From: "5.1.2,e"
Sent: Tue, 20 Jun 2023 10:36:35 +0100
To: "5.1.2,e" <5.1.2,e@amsterdam.nl>
Subject: RE: omleiding conflicteert

Onderwerp: omleiding conflicteert

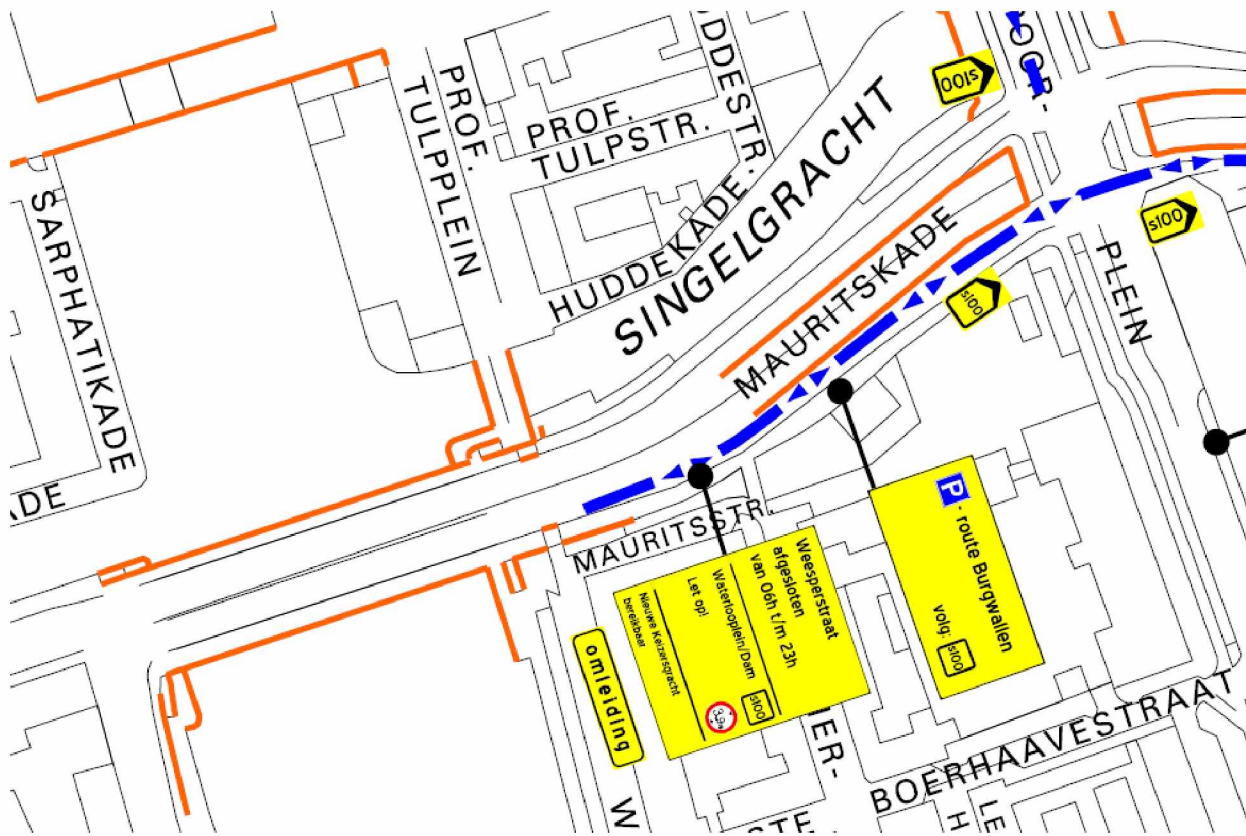
Punt is dat verkeer komende vanaf de Torontobrug normaal afslaat (rechts) en dan op het Rhijnspoorplein linksaf via de Weesperstraat naar de P Burgwallen rijdt.

Dat wilden we voorkomen en dus moet dat verkeer rechtdoor blijven rijden op de S100 en niet afslaan naar het Rhijnspoorplein.

Wat we nu zien is dat het bord P-route burgwallen en S100 rechtdoor op de afrit staan. Dat is te laat en adviseert mensen bovendien rechtdoor te rijden op een plek waar je alleen linksaf of rechtsaf mag.

S100 Mauritskade stad in afslag richting Rhijnspoorplein.

Op de Mauritskade staat een TVM "P-route Burgwallen volg S100" en vervolgens omleidingsbord S100 rechtdoor.

Dit conflicteert met de verplichte rijrichting D7 (links Weesperstraat, rechts Wibautstraat. De keuze rechtdoor is er niet.

Tevens conflicteert het bestaande ANWB bord weer met de TVM omleiding P-Burgwallen.

Borden moeten dus meer richting Torontobrug.

Overigens begreep ik van een collega dat de P-route Burgwallen verwijderd wordt. Die borden gaan we dus helemaal weghalen.

Dus die borden moeten eerder geplaatst worden zodat men op de S100 rechtdoor rijdt en niet afslaat. In ieder geval moeten die P-route burgwallen en S100 rechtdoor weg op de plek waar ze nu staan.
